INFO'RAPID

XM

14

Recueil de Notes N° MAN 008930

Fig. : C2AQ00PP

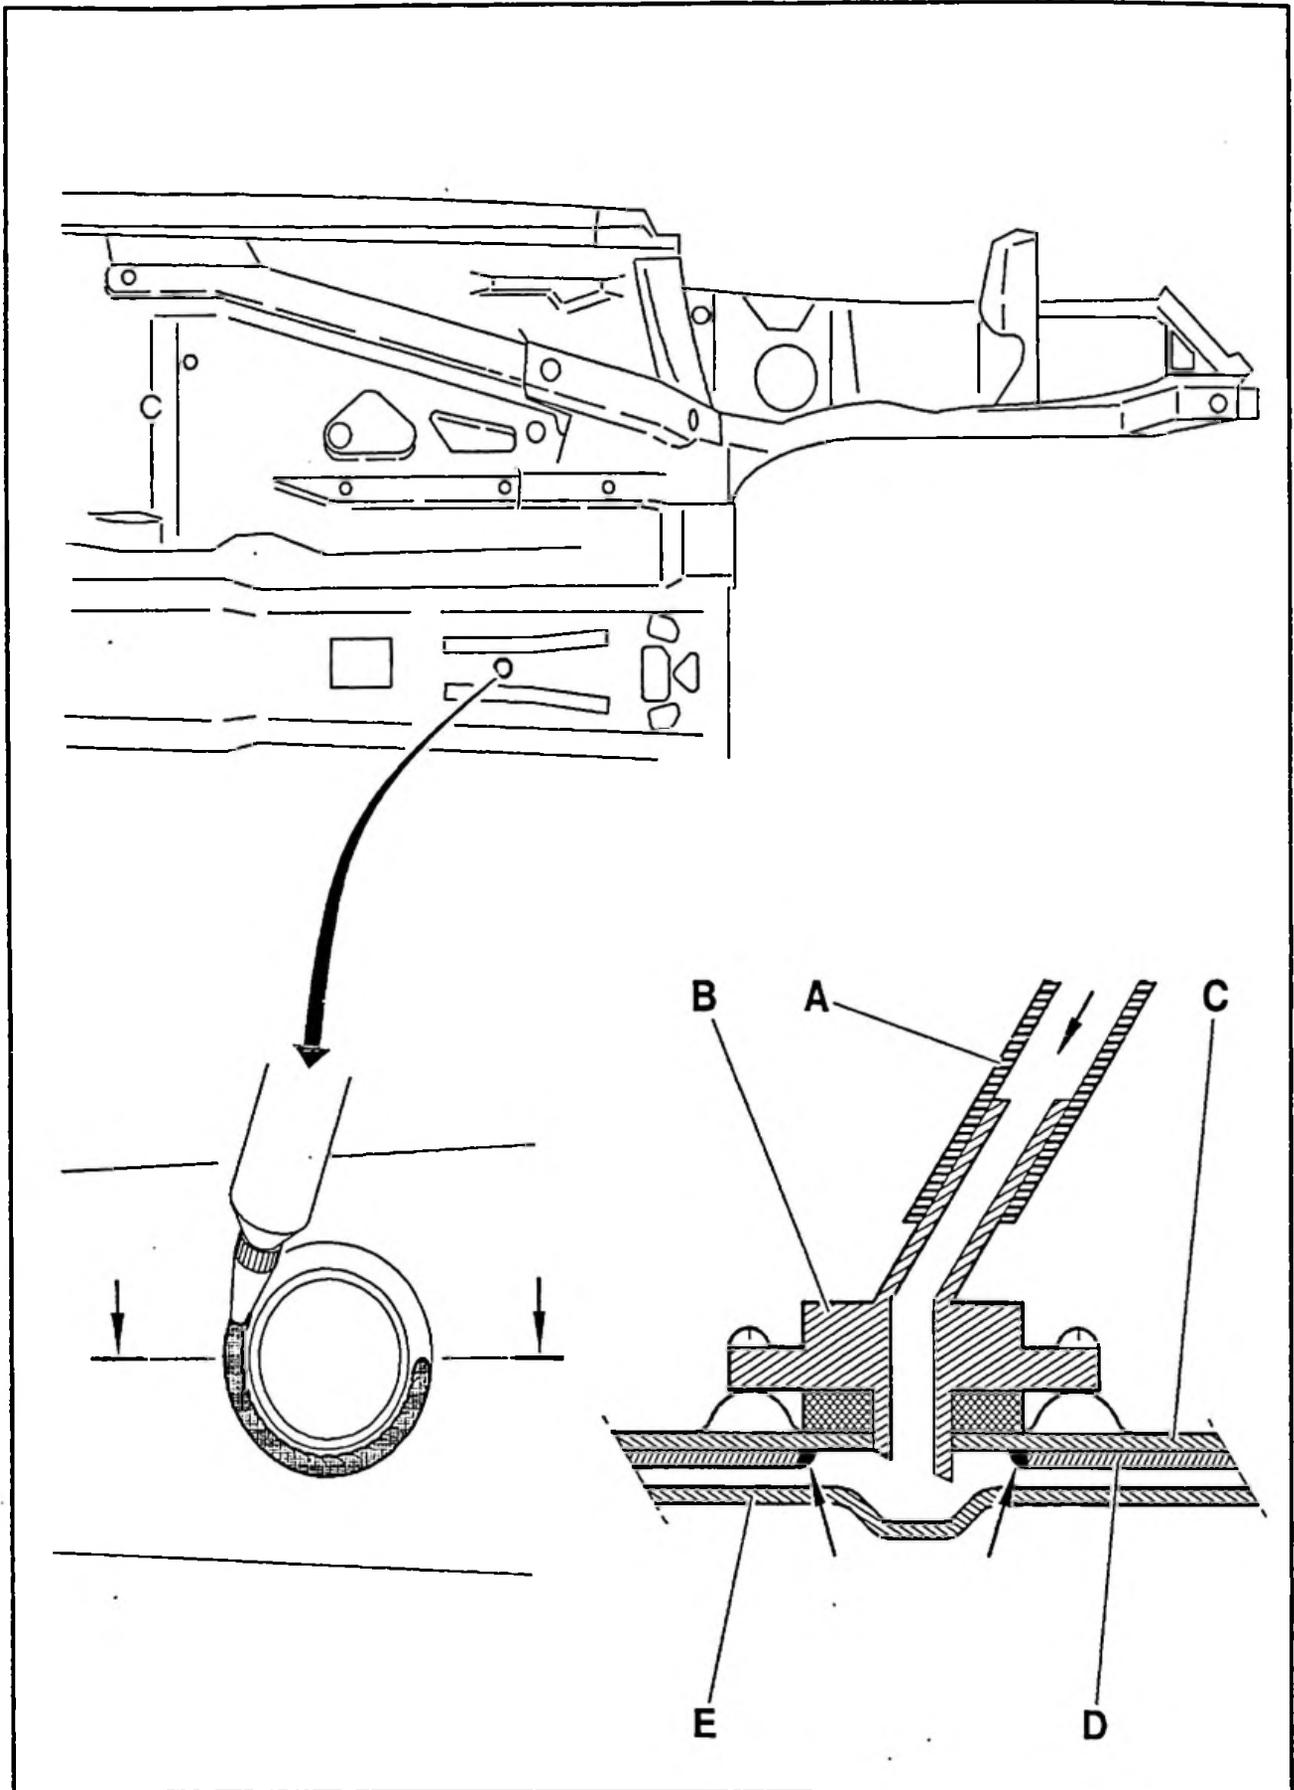
Présence d'eau le long de la console et sous les tapis arrière.

Une partie de l'eau qui s'écoule du groupe de climatisation pénètre dans l'habitacle en passant entre les tôles, inférieure et supérieure, constituant le tunnel au niveau de l'orifice d'évacuation, sous le plancher.

Réaliser un cordon d'étanchéité à la jonction des tôles sous le plancher, autour de l'orifice d'évacuation d'eau de climatisation.

Réaliser le cordon d'étanchéité en utilisant un mastic, disponible aux Pièces de Rechange sous la référence ZCP 830 386 A.

Fig. : C2AQ00PP

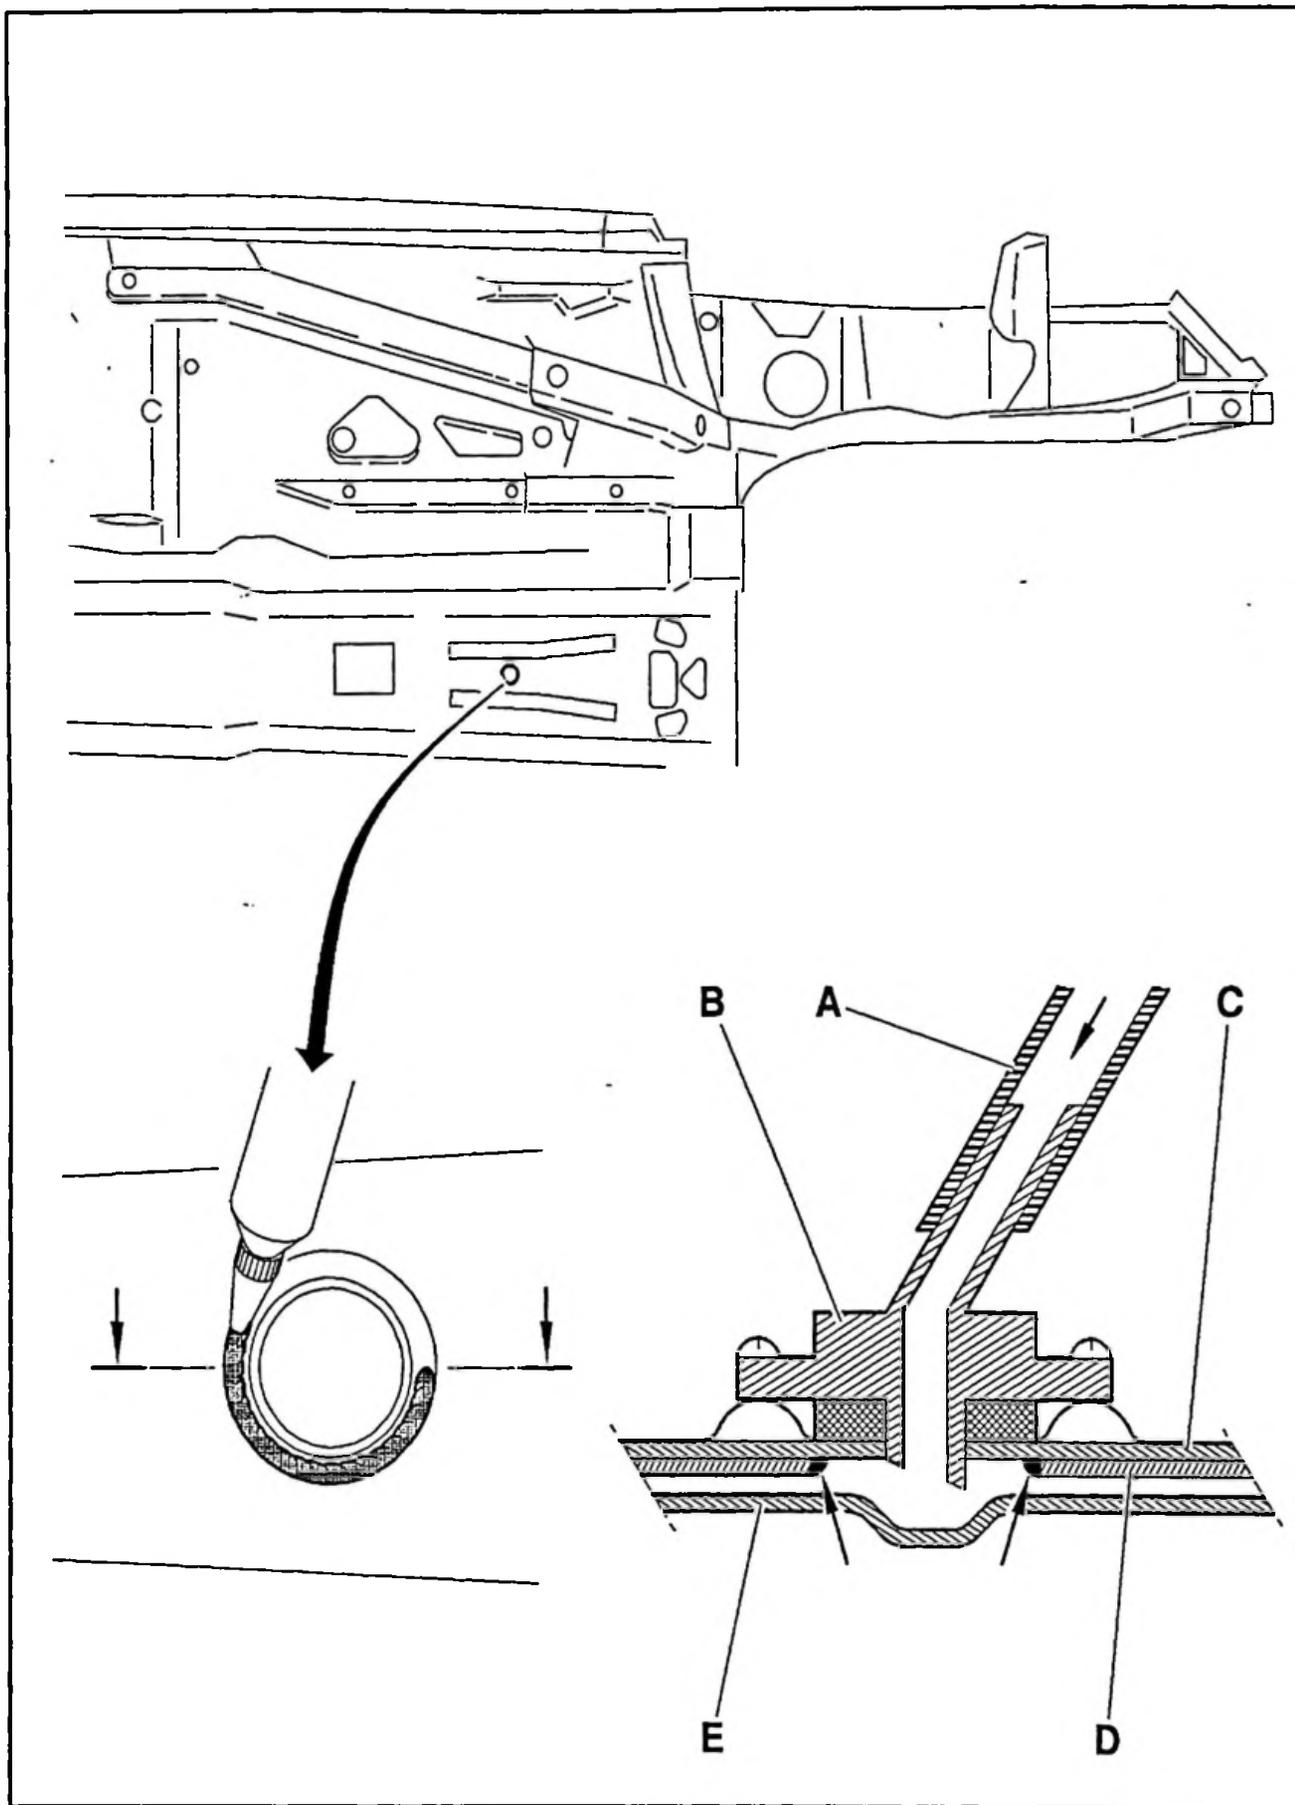
Présence d'eau le long de la console et sous les tapis arrière.

Une partie de l'eau qui s'écoule du groupe de climatisation pénètre dans l'habitacle en passant entre les tôles, inférieure et supérieure, constituant le tunnel au niveau de l'orifice d'évacuation, sous le plancher.

Réaliser un cordon d'étanchéité à la jonction des tôles sous le plancher, autour de l'orifice d'évacuation d'eau de climatisation.

Réaliser le cordon d'étanchéité en utilisant un mastic, disponible aux Pièces de Rechange sous la référence ZCP 830 386 A.

Fig. : C4CQ004P

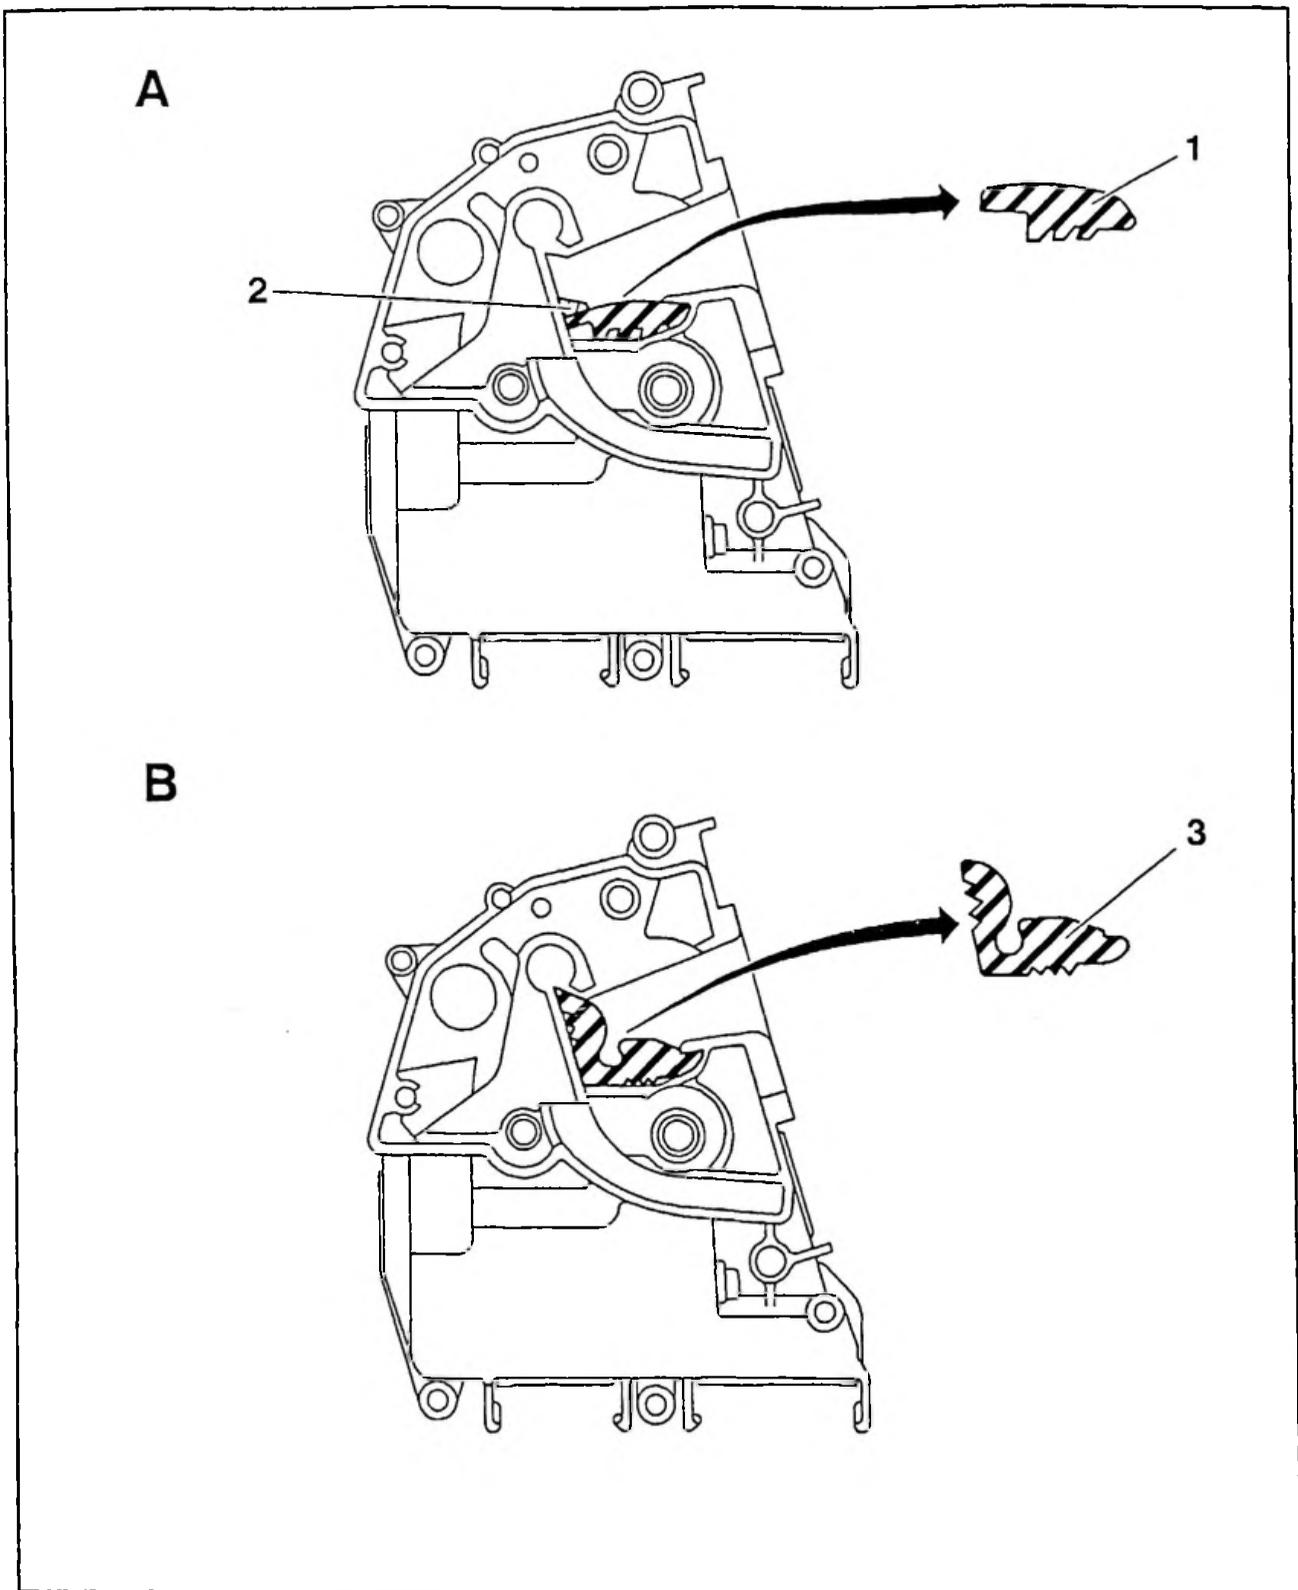
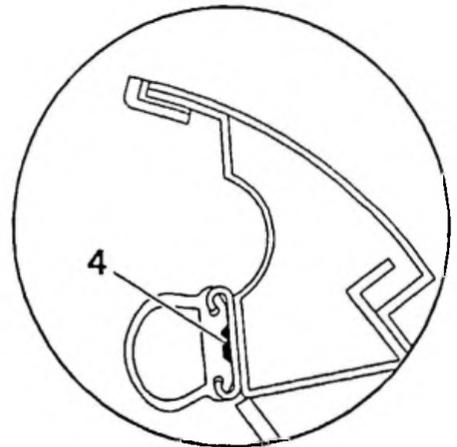
Claquements et grincements au niveau des portes latérales.

Claquement au niveau de l'ensemble gâche/serrure de porte.
Grincement en haut de porte dû au mouvement du joint dans son rail.

Remplacer la gâche de porte et la cale butée dans la serrure.
Immobiliser le joint de porte dans son rail.

- ouvrir la porte
- fermer la serrure en basculant le pêne
- à l'aide d'un petit tournevis, retirer la cale (1)
- ouvrir la serrure en tirant sur la poignée extérieure
- obturer tous les orifices de la serrure (réglet, ruban adhésif) pour éviter toute introduction de corps étranger à l'intérieur de la serrure
- à l'aide d'un tournevis large, casser la butée (2)
- refermer la serrure
- monter la cale (3) en commençant par positionner la partie haute
- ouvrir la serrure
